Rosario, 29 de enero de 2026

Licitación Pública 01/2026**“Unidad Penitenciaria N° 15 – Piñero”. Construcción edificio de gobierno e infraestructura general”****CIRCULAR N°1 – CON CONSULTA**

Según pliego del ítem 29.1 menciona:

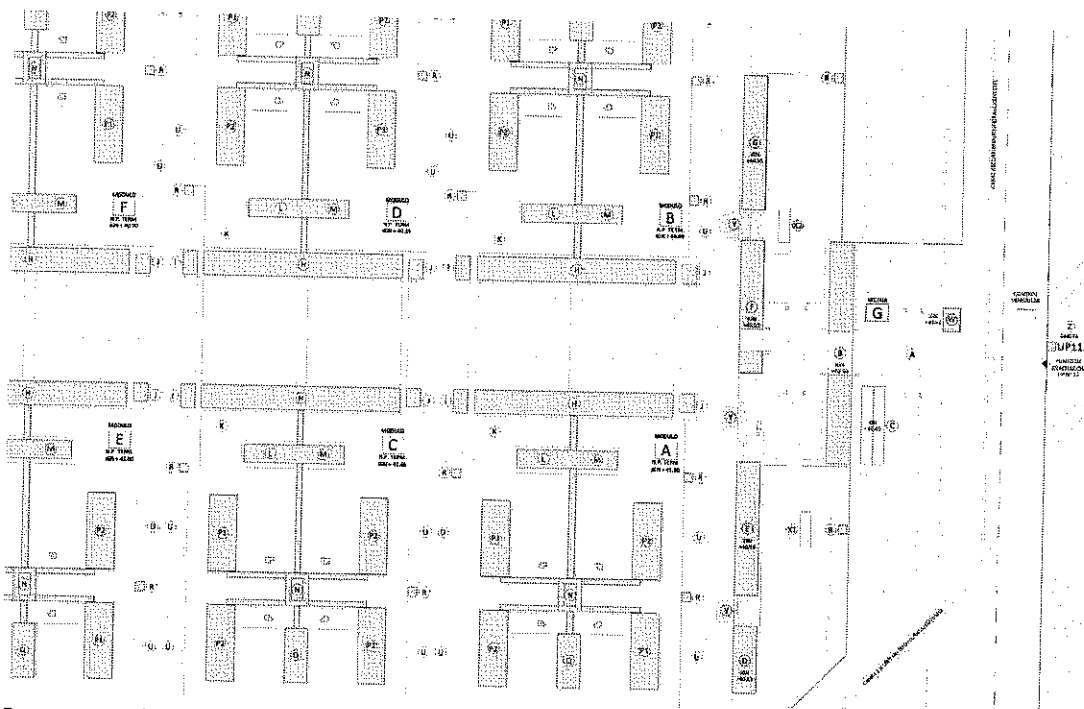
"Este sub-ítem comprende la ejecución de (2) estaciones de bombeo cloacal según las especificaciones del plano 15_G A - IS C.01." Y según dicho plano indica una sola a ejecutar. Favor de aclarar y de ser dos, indicar donde se ubica.

Se debe cotizar 1 (una) estación de bombeo cloacal, según lo indicado en el plano. La misma cuenta con 2 (dos) pozos de bombeo con sus correspondientes conjuntos de bombas, tableros, etc.
